Pratica ARPAE – Area Autorizzazioni e Concessioni Metropolitana n. 13438/20

PROCEDURA VAS/ValSAT art. 18 LR 24/2017

Istruttoria di VAS/ValSAT sul procedimento di Variante Generale al Piano comunale delle Attività Estrattive (PAE) del Comune di Bologna.

Autorità competente: Città metropolitana di Bologna (CM BO)

Polo estrattivo Cappellina (perimetro nero) e area stoccaggio/recupero materiale S. Anna (tratteggio rosso)

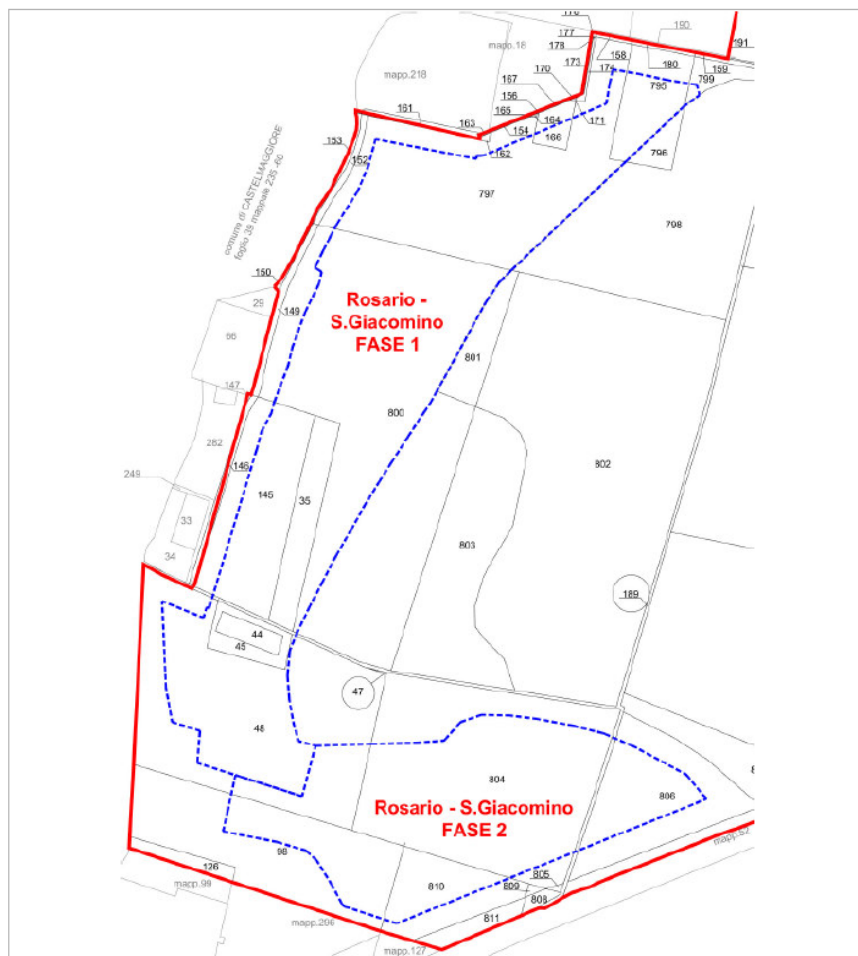
La profondità di escavazione andrà commisurata al valore minimo di soggiacenza della falda rispetto al piano campagna, nel rispetto dell'art. 23 delle NTA:

- partendo dai dati del 2017 nella Relazione Geologica e considerando l'eventuale ulteriore evoluzione "in risalita" della falda superficiale
- integrando eventualmente i dati di cui al punto precedente con un monitoraggio in continuo dei livelli della falda, di durata congrua (es. un anno idrologico), avvalendosi di una rete di piezometri ubicati in modo da essere rappresentativi del campo di moto della falda. Il monitoraggio riguarderà anche la qualità delle acque sotterranee, per ottenere un riferimento quali-quantitativo della falda SUP1 in condizioni naturali pre-intervento.

In fase di esercizio e sistemazione andranno in ogni caso adottate tutte le precauzioni idonee ad evitare l'inquinamento della falda superficiale, per ruscellamento dalla superficie e dalle scarpate e infiltrazione da fondo-scavo. Lo stato della qualità delle acque di falda sarà oggetto dei previsti monitoraggi, in modo da sorvegliarlo prima (come riferimento), durante e dopo la conclusione delle attività; si prevederanno anche piezometri per il monitoraggio di sorveglianza degli eventuali pozzi captati.

La profondità di scavo di 12 metri, indicata per l'escavazione dei depositi fini al tetto stratigrafico delle ghiaie, si deve intendere come variabile, in relazione allo spessore di questi ultimi ed al mantenimento del franco prescritto rispetto alla quota della falda.

Le caratteristiche idrogeologiche locali descritte nella Relazione condizioneranno anche la sistemazione del sito, per quanto riguarda il mantenimento del settore est (lato impianto Sant'Anna) ad una profondità di 8 metri dal piano campagna. Particolare attenzione, inoltre, si porrà nella scelta dei materiali di riempimento per la sistemazione ad uso agricolo dell'area, dato che l'attività estrattiva avrà come oggetto anche i locali depositi fini al tetto delle ghiaie, che non saranno più disponibili a tale scopo.
